**PARECER DA COMISSÃO DE AVALIAÇÃO**

**Linha do Norte  
Subtroço 1.3 - Setil – Entroncamento  
Trecho do km 88+000 ao Entroncamento  
(exclusive)**

**RELATÓRIO DE CONFORMIDADE AMBIENTAL DO  
PROJECTO DE EXECUÇÃO  
(RECAPE)**

**COMISSÃO DE AVALIAÇÃO**

# ANEXO 3 - EXEMPLOS DE IMPLEMENTAÇÃO DE PASSADIÇOS SECOS EM PH'S

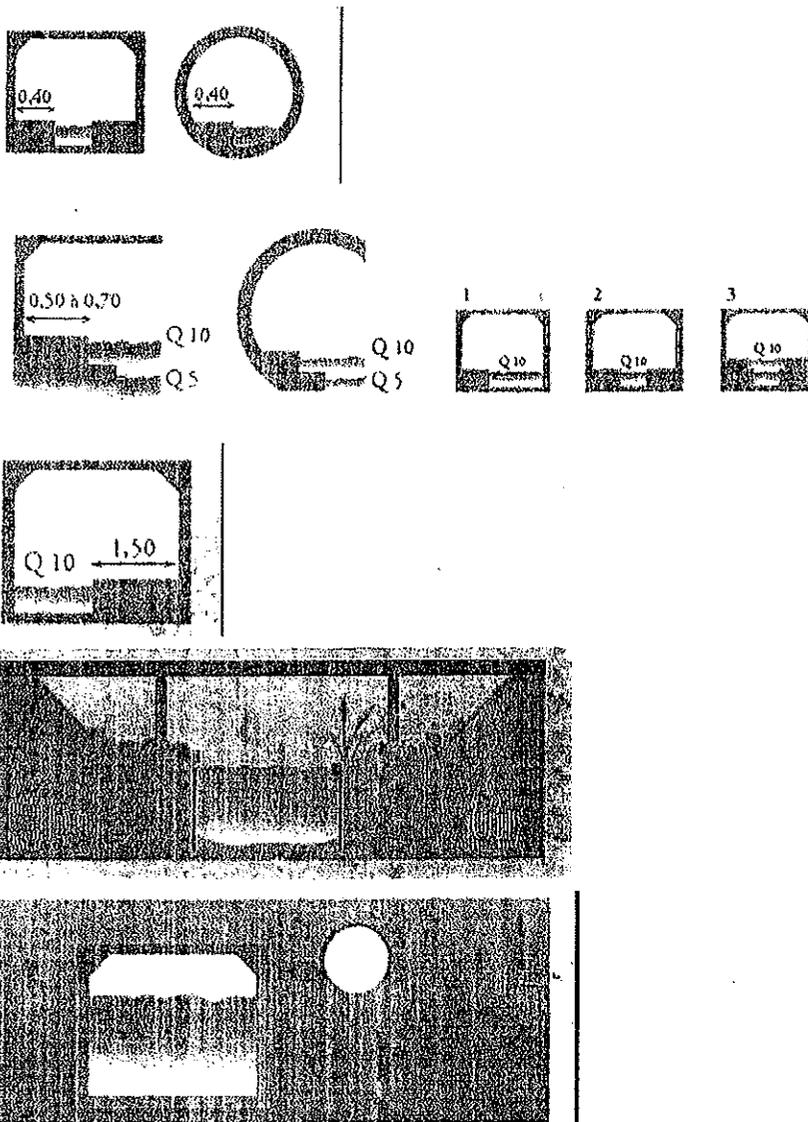
**A4. ii)** A instalação de um passadiço seco dentro das passagens a utilizar pela fauna é a estrutura que permite a parte do terreno seco mencionada na DIA e que potencia o uso da passagem por várias espécies quando a passagem está alagada. Esta característica não é referida no RECAPE nem parece constar das plantas das passagens (das que foram possível consultar, não constava). Esta adaptação poderá seguir um desenho semelhante aos apresentados em Anexo 3 e deverá ser apresentada para as passagens a utilizar pela fauna em fase anterior à construção.
